Mission régionale d'autorité environnementale
ÎLE-DE-FRANCE

**Avis délibéré
sur le projet du plan local d'urbanisme
de la commune de Thiverval-Grignon (78)
à l'occasion de sa mise en compatibilité dans le
cadre d'une déclaration de projet d'installation de
stockage de déchets inertes (ISDI)**

**N°MRAe APPIF-2025-096
du 17/09/2025**

Figure 3 : schéma de phasage de l'exploitation du site pour le stockage de déchets inertes (RNT, page 8)

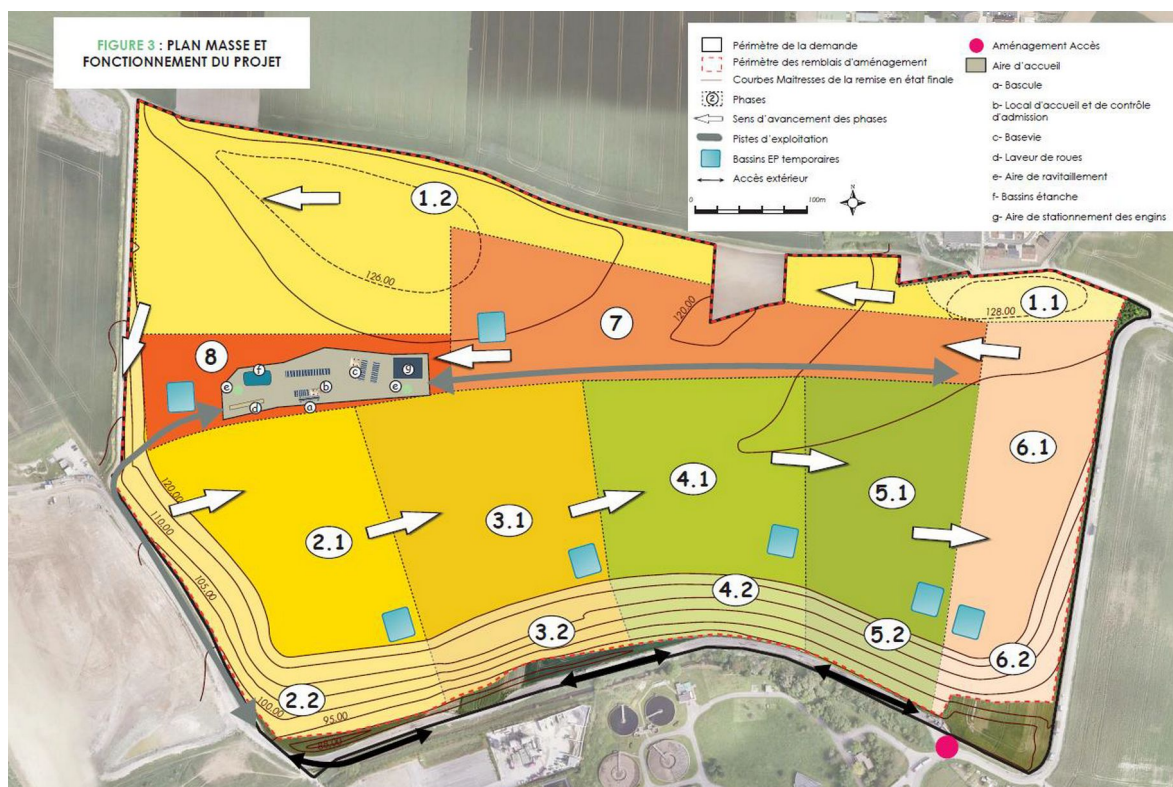
L'Autorité environnementale constate que la description du fonctionnement de l'exploitation est à ce stade éparse au sein des différentes annexes de l'évaluation environnementale et partielle. L'annexe 3.8 en particulier présente une étude spécifique des impacts potentiels sur l'environnement et la santé humaine de l'accueil de déchets dépassant les seuils ISDI. Cette étude conclut à des niveaux acceptables dans les eaux souterraines et dans l'air sous réserve du respect de seuils d'admission du projet d'ISDI adaptés. Un tableau détaillant ces seuils est présenté en page 100 de cette annexe. Mais les conclusions de cette étude annexe ne sont pas reprises dans le corps de l'étude d'impact, pour l'Autorité environnementale cela ne permet pas d'évaluer comment cette étude est prise en compte afin de façonner les nouvelles règles du PLU de la commune et le projet d'ISDI associé.

De plus, les informations et précisions suivantes sont absentes du dossier adressé :

- la description des aménagements de voirie et de sécurisation de la voie d'accès à l'exploitation ;
- la description des machines, engins de chantier présents sur site et installations utiles au stockage des carburants, au traitement des eaux de plateforme et à la prévention des pollutions accidentelles en phase d'exploitation ;
- les restrictions d'accès et fermetures de chemins causées par l'exploitation le cas échéant ;

- la nature des déchets admis au sein de l'exploitation et la compatibilité des seuils d'admission envisagés selon les impacts environnementaux et sanitaires potentiels et l'usage agricole du site en phase d'exploitation et après sa remise en état ;
- les mesures de réduction menant à des aménagements essentiels pour le fonctionnement de l'exploitation tels que le merlon de protection phonique à l'est du site (Annexe 3.6 page 43).

(1) L'Autorité environnementale recommande de compléter la description du projet justifiant la mise en compatibilité du PLU et d'intégrer notamment les compléments suivants au sein de l'évaluation environnementale et son résumé non technique :

- la description des aménagements de voirie et de sécurisation de la voie d'accès à l'exploitation ;
- la description des machines, engins de chantier présents sur site et installations utiles au stockage des carburants, au traitement des eaux de plateforme et à la prévention des pollutions accidentelles en phase d'exploitation ;
- les restrictions d'accès et fermetures de chemins causées par l'exploitation le cas échéant ;
- les catégories de déchets admis au sein de l'exploitation (classement et caractéristiques éventuelles limitatives) et la compatibilité des seuils d'admission envisagés selon les impacts environnementaux et sanitaires potentiels ;
- les mesures de réduction menant à des aménagements essentiels pour le fonctionnement de l'exploitation tels que le merlon de protection phonique prévu à l'est du site ou l'impact du trafic routier pondéreux sur les itinéraires identifiés.

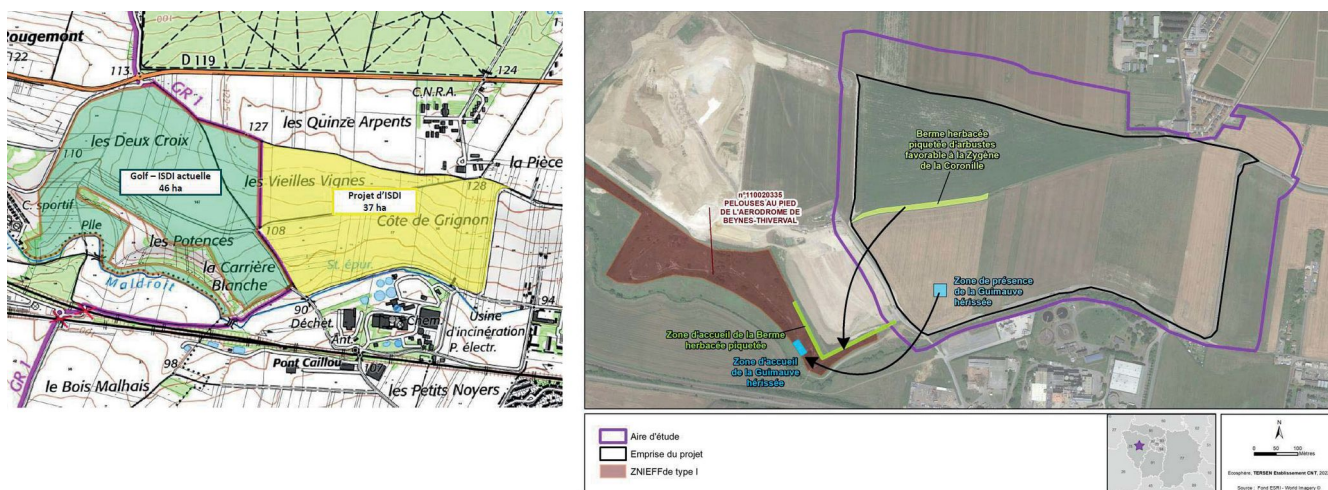
L'Autorité environnementale souligne l'importance des mesures de réduction MR3 et MR5 visant à la création au nord et au nord-ouest du site d'une haie champêtre à dominante arbustive favorable aux espèces d'oiseaux de milieux ouverts et au transfert des milieux favorables aux espèces végétales à enjeu – guimauve hérissée et zygène de la Coronille – sur la parcelle adjacente du golf de Thiverval-Grignon (voir figure 8). Elle constate que la description des mesures mentionnées devraient être précisées : 1- pour la mesure MR3 de création de la haie champêtre, la description du projet devrait préciser le linéaire de haie à créer et le bilan du projet en termes de linéaire de haie (destruction éventuelle en phase de chantier et création), 2- pour la mesure MR5 de transfert des habitats favorables aux espèces végétales à enjeu, la description du projet devrait préciser les mesures de suivi et d'entretien des habitats naturels situés sur la parcelle du golf de Thiverval-Grignon.

(6) L'Autorité environnementale recommande de préciser les conditions de réalisation des mesures de réduction MR3 et MR5 et celles de suivi de la mesure MR5 sur le long terme qui concerne une zone calcicole à entretenir sur la parcelle du golf de Thiverval-Grignon, en particulier après la remise en état du site et de s'assurer que ces informations seront communiquées au sein du dossier soumis à enquête publique.

Figure 12 : schéma du réseau de chemins ruraux projeté après remise en état (Annexe 3.3, page 182)

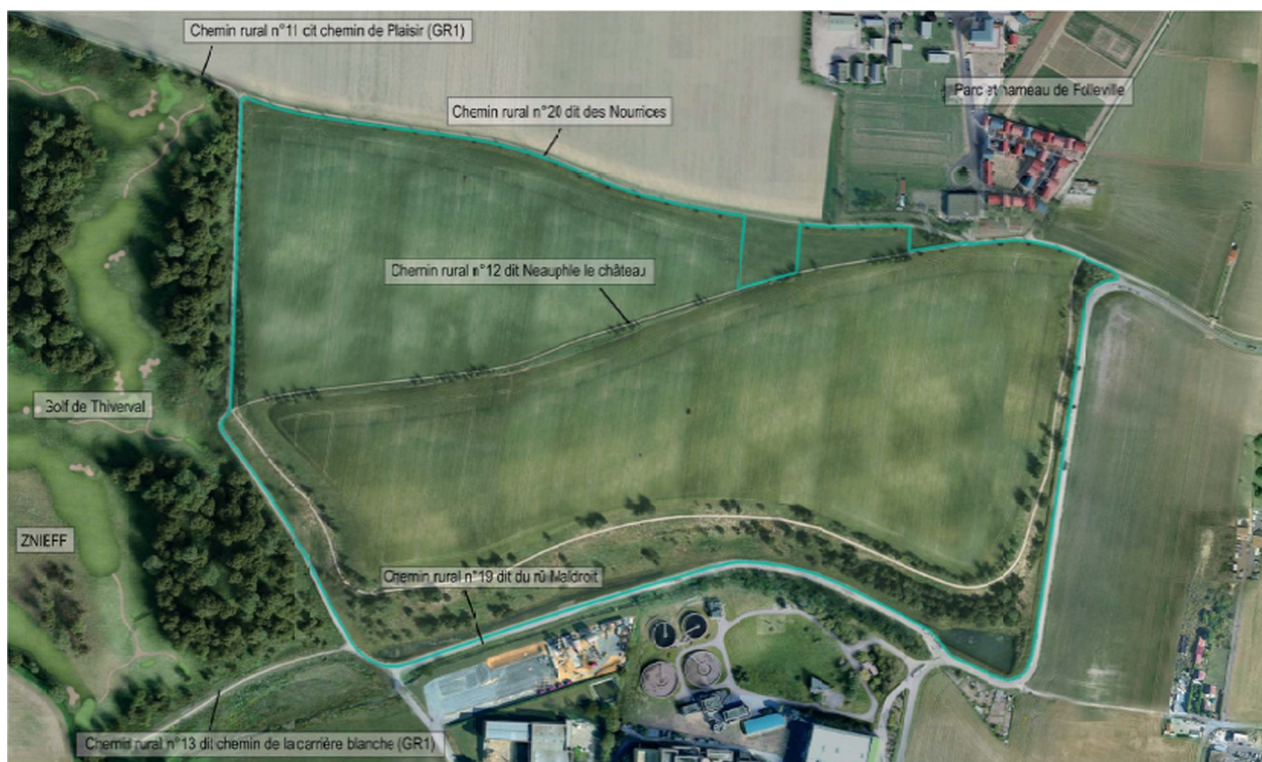
L'Autorité environnementale relève cependant que l'étude mériterait d'être complétée afin de clarifier les éléments suivants :

- préciser les effets du projet en phase d'exploitation sur les fermetures d'accès aux différents chemins piétons et éventuels aménagements de sécurisation en lien avec le trafic généré par l'exploitation : GR1, chemin des nourrices et chemin dit Neauphle le château (voir figure 13) ;
- préciser les conditions d'entretien et les garanties d'accès sur le long terme après remise en état aux chemins réaménagés ou créés.

(7) L'Autorité environnementale recommande de préciser :

- les effets du projet en termes de restriction d'accès et sécurisation des chemins ruraux au sein et à proximité du site en phase d'exploitation de l'ISDI ;
- les conditions d'entretien et garanties d'accès sur le long terme des nouveaux cheminements créés après remise en état du site dans le PLU
